FORMULARZ AUDYTU BRD		Arkusz 1
Audytora	Beata Mikołajewska	
Data, Godzina	26.08.2016 09:30	
Pogoda	Słonecznie

METRYKA WEDŁUG INWENTARYZACJI			
NR PRZEJŚCIA	1764		
DZIELNICA	Praga Południe	KATEGORIA	Praga Południe
ULICA	Aleja Stanów Zjednoczonych	LICZBA PASÓW	3
SKRZYŻOWANIE ZJAZD	Rondo Wiatraczna		
OPIS	przez tory tramwajowe

FORMULARZ AUDYTU BRD		Arkusz 2
NR PRZEJŚCIA	1764

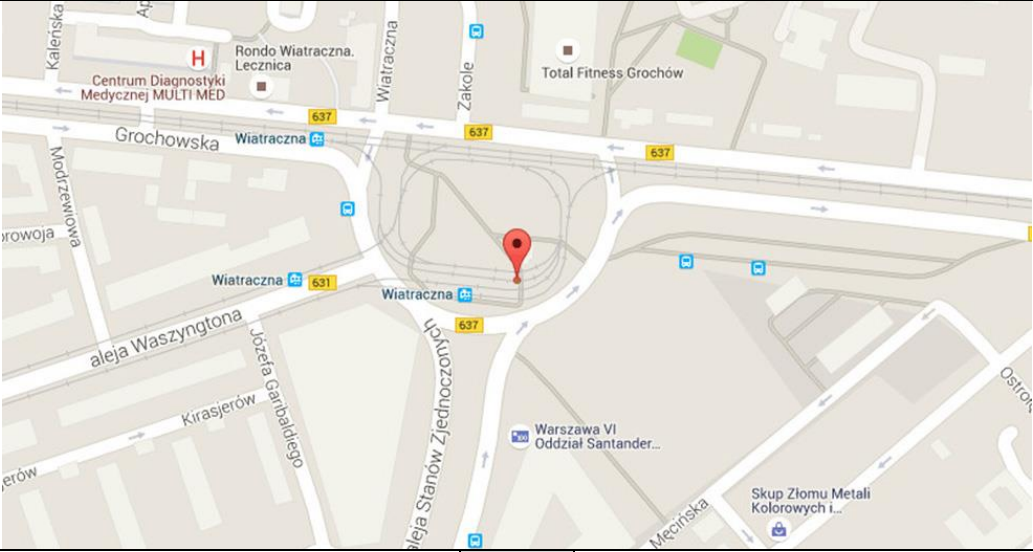
1. Przejście wyznaczono na pętli tramwajowej, obsługuje przejście przez 4 równoległe tory tramwajowe wewnątrz ronda Wiatraczna. Wyjazd odbywa się z 4 torów. Perony zaczynają się rampą o długości ok. 1m, która oddziela miejsce zatrzymania czoła tramwajów od wyznaczonego przejścia. Wiata na ostatnim peronie jest cofnięta na jego środek. Pętla stanowi element węzła integracyjnego, przesiadkowego, co oznacza obciążenie znacznym ruchem pieszym.

2. Przejście przez tory jest bardzo długie. Pomiędzy poszczególnymi torami nie ma płytek prowadzących, które umożliwiłyby osobie niedowidzącej lub niewidomej zorientowanie się, czy jest na torze czy pomiędzy torami. Odległości pomiędzy torami są bardzo niewielkie. Zastosowano na krawężniach przejścia tzw. płytki prowadzące fakturowe, z wypustkami. W odniesieniu do osób niepełnosprawnych wzrokowo jest to niewłaściwe rozwiązanie techniczne w takim miejscu, jak pętla wyposażona w perony przystankowe tramwajowe. Należy zastosować rozwiązania analogiczne do wykonanych już w kraju na niektórych odnowionych dworcach kolejowych.
Zaleca się w takiej sytuacji stosowanie płytek prowadzących z rowkami podłużnymi, które pozwolą bardzo precyzyjnie poruszać się w rejonie peronów osobom, które korzystają tzw. „białej laski”. Wskazana jest zmiana rodzaju płytek prowadzących oraz wykonanie „ścieżki” wzdłuż całego przejścia oraz odpowiednie rozproszanie na poszczególne perony. Pomiędzy torami należy wyznaczyć płytkami tzw. strefy bezpieczne.

3. Tramwaje na pętli zatrzymują się zbyt blisko przejścia, podczas gdy na końcu zostaje długi odcinek niewykorzystanego peronu, a przynajmniej kilka metrów przy zatrzymaniu przy peronie nawet 2 składów. Tramwaje ruszają stosunkowo szybko i przy braku pełnej widoczności zarówno motorniczy, jak pieszy ma ograniczoną ocenę sytuacji i może nastąpić kolizja ruszającego tramwaju z pieszym. Tramwaj porusza się dość cicho i rusza stosunkowo szybko, a osoby starsze lub niesłyszące mogą mieć problem z właściwą oceną ich własnego bezpieczeństwa. Nagminnie dochodzi do sytuacji, gdy piesi znajdują się na tym przejściu, lub niezbyt odległym kolejnym przejściu przez tory, a tramwaj rusza. Konieczne jest cofnięcie miejsca zatrzymania tramwajów, aby poprawić widoczność na przejściu. Należy pozostawić większą rezerwę odległości pomiędzy przejściem, a tramwajem. Zalecane jest wprowadzenie sygnalizacji świetlnej i dźwiękowej uruchamianej przed ruszeniem tramwaju.

4. Na przejściu dla pieszych przez torowisko zastosowano oznakowanie P-10. Prawo o ruchu drogowym Art. 13. 1 mówi: „Pieszy, przechodząc przez jezdnię lub torowisko, jest obowiązany zachować szczególną ostrożność oraz, z zastrzeżeniem ust. 2 i 3, korzystać z przejścia dla pieszych. Pieszy znajdujący się na tym przejściu ma pierwszeństwo przed pojazdem”. Z obserwacji zachowań wynika, że pieszy traktuje funkcjonowanie oznakowania P-10 na torowisku tak jak ono funkcjonuje na jezdniach kołowych, tzn., że w momencie gdy znajdzie się w obszarze oznakowania P-10, kierujący pojazdami zobowiązani są mu ustąpić pierwszeństwa. Piesi przy ruchliwych arteriach są zmuszeni do egzekwowania swoich praw, wchodząc na przejście lub stawiając jedną stopę na „zebrze” i czekając na udzielenie im pierwszeństwa przez pojazdy. Problem polega jednak na tym, że dynamika tramwaju nie pozwala na zatrzymanie pojazdu na takiej odległości jak może to nastąpić w przypadku samochodów. Istnieje ryzyko, że pieszy tak jak na sąsiednich przejściach będzie „wymuszał” pierwszeństwo wchodząc na przejście, bez zachowania ostrożności bez świadomości, że długość drogi hamowania jest znacznie większa w przypadku pojazdów szynowych. Motorniczy może nie mieć możliwości zatrzymania tramwaju przed przejściem lub zatrzyma się narażając zdrowie pasażerów, którzy są nim przewożeni.

W związku z powyższym zaleca się rozważenie likwidacji oznakowania P-10 i zastosowania oznakowania poziomego UWAGA TRAMWAJ ze wskazaniem kierunku poruszania się tramwaju. Można to określić jako przejście sugerowane.
Wizja lokalna wykazała niedostosowanie lokalizacji przejść dla pieszych w obszarze Ronda Wiatraczna oraz w zakresie wyznaczonych przejść dla pieszych przez jezdnię tego ronda, w stosunku do potrzeb pieszych oraz bezpieczeństwa ruchu drogowego. Z uwagi na znaczące wydłużanie dróg pieszych, piesi przekraczają jezdnie lub torowiska w miejscach niewyznaczonych powodując zagrożenie dla siebie i innych użytkowników ruchu drogowego. Zaleca się przeprowadzanie badań źródłowo - celowych pieszych (badania ankietowe, budowa więźby ruchu pieszego) oraz zaplanowania wyznaczonych bezpiecznych przejść dla pieszych po możliwie krótkich trasach oraz fizyczne wykluczenie przekraczania nielegalnego.
